KOMPLETTERING

Mål nr M 4792-18, angående ansökan enligt miljöbalken om tillstånd till nedmontering och rivning av Barsebäcksverket

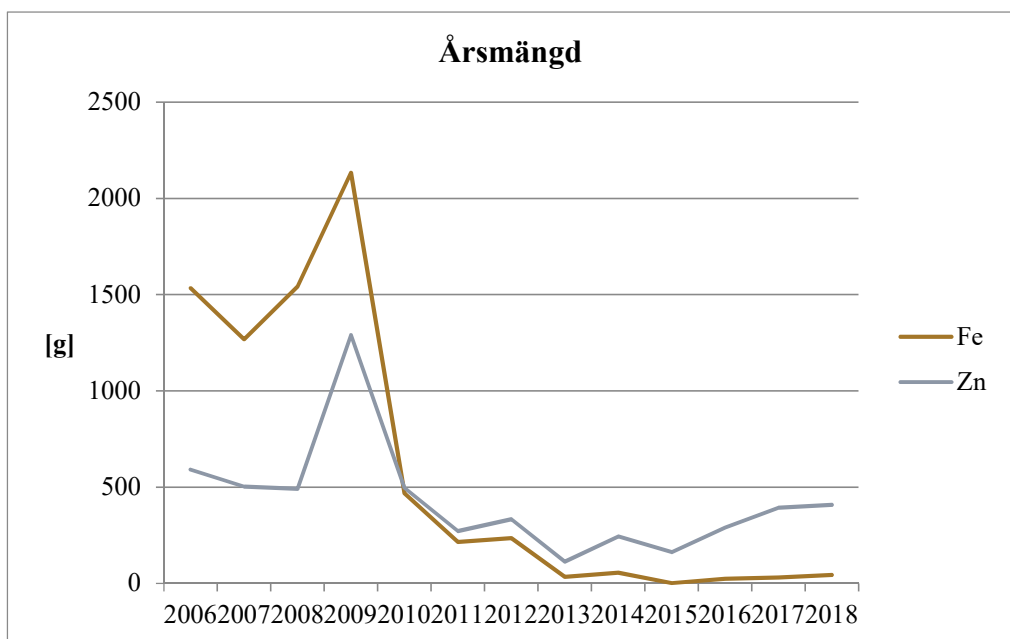
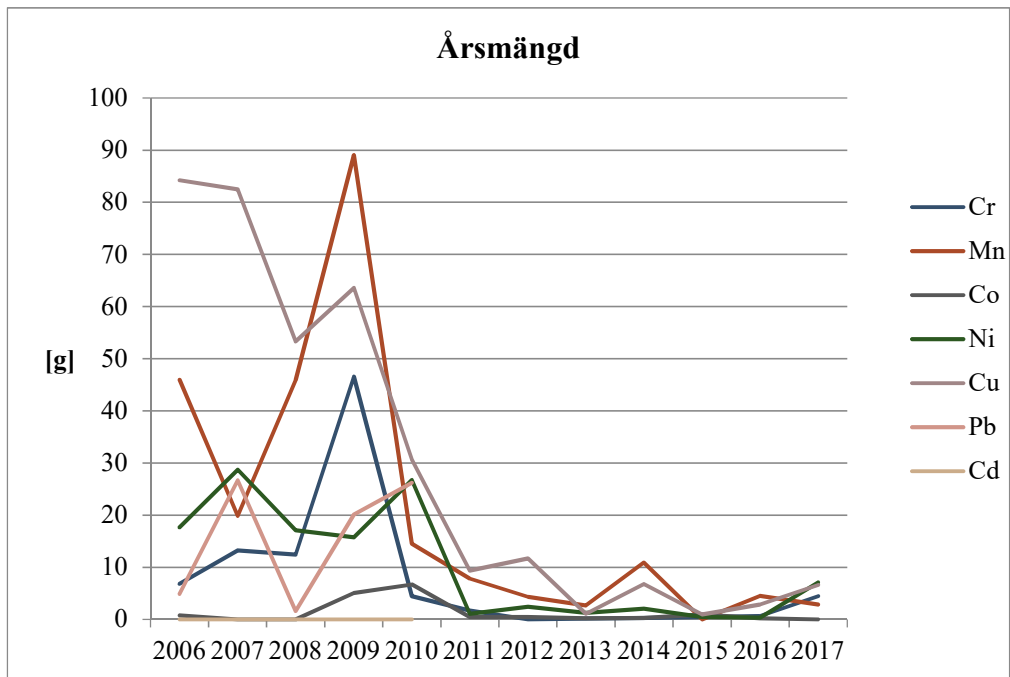
24. *I avfallsanläggningen hanteras vätskeformigt avfall genom avskiljning av den fasta fasen i avloppsvattnet och det renade vattnet släpps ut till havet. Bolaget behöver redogöra för vilka halter av de föroreningar som förekommer i vattnet, till exempel partiklar, som man anser är rimliga för utsläpp till havet, och vilka reningstekniker som kan användas för att nå dessa halter. Redovisningen behöver också inkludera tiden efter att avfallsanläggningen rivits då enklare mobila vattenreningssystem kan komma att användas lokalt.*

Befintlig avfallsanläggning är konstruerad för att rena radioaktivitet och renar idag vatten från bassängerna och ingjutningen, se vidare avsnitt 6.3.1 MKB.

Anläggningen används även för att rena partiklar ner till nano-storlek.

Avfallsanläggningen är således inte konstruerad för konventionell vattenrening.

Även de mobila lösningarna som kommer att tas fram renar främst radioaktivitet.

Nedan redovisas vattenutsläpp under servicedrift. Analysera av bly, kadmium, kväve, fosfor, COD och TOC har upphört på grund av de låga halterna. De högre halterna 2009 var en konsekvens av en s.k. kemisk dekontaminering. BKAB har åtagit sig att inte tillämpa kemisk kontaminering inom ramen för den nu ansökta verksamheten.

Vattenhanteringen i anläggningen kommer att minska och bedömningen är därmed att utsläppen inte kommer att öka under nedmontering och rivning. BKAB anser inte att det finns skäl att villkorsreglera utsläppen till vatten.
